**Avis de la Mission Régionale d'Autorité environnementale
Nouvelle-Aquitaine
sur le projet de centrale photovoltaïque au sol
à Ginestet (24)**

n°MRAe 2024APNA42

dossier P-2023-15123

Localisation du projet : Commune de Ginestet (24)
Maître(s) d'ouvrage(s) : Société VERTAVI
Avis émis à la demande de l'Autorité décisionnaire : Le préfet de la Dordogne
En date du : 22 décembre 2023
Dans le cadre de la procédure d'autorisation : Permis de construire
L'Agence régionale de santé et le préfet de département au titre de ses attributions dans le domaine de l'environnement ayant été consultés.

Superposition projet et habitats naturels - extrait étude d'impact page 227

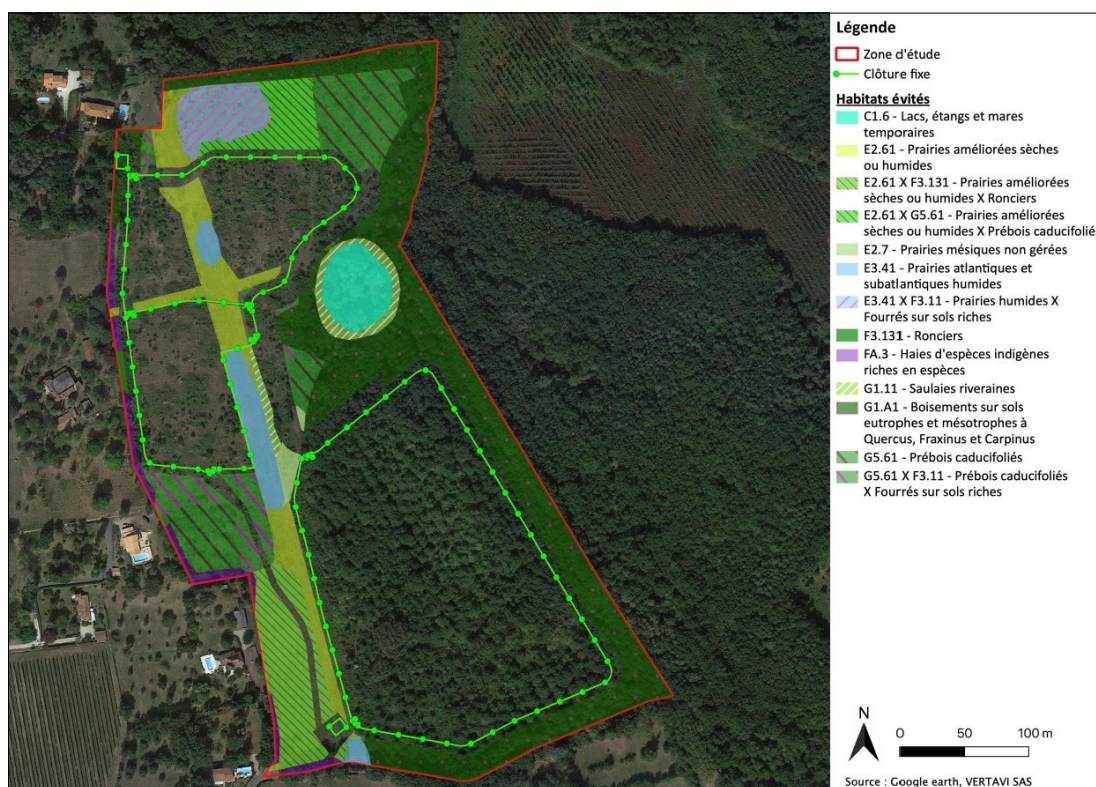
Le porteur de projet a privilégié l'évitement d'une partie des secteurs sensibles, dont les zones humides. **La MRAe recommande toutefois d'analyser les effets potentiels du projet sur les zones humides évitées lorsque celles-ci sont localisées à proximité immédiate des aménagements (pistes, panneaux, etc) ou au sein de l'emprise clôturée. La MRAe recommande de prévoir un suivi des zones humides évitées, notamment en phase travaux, afin de permettre la mise en place de mesures correctives en cas d'incidences avérées et non initialement prévues.**
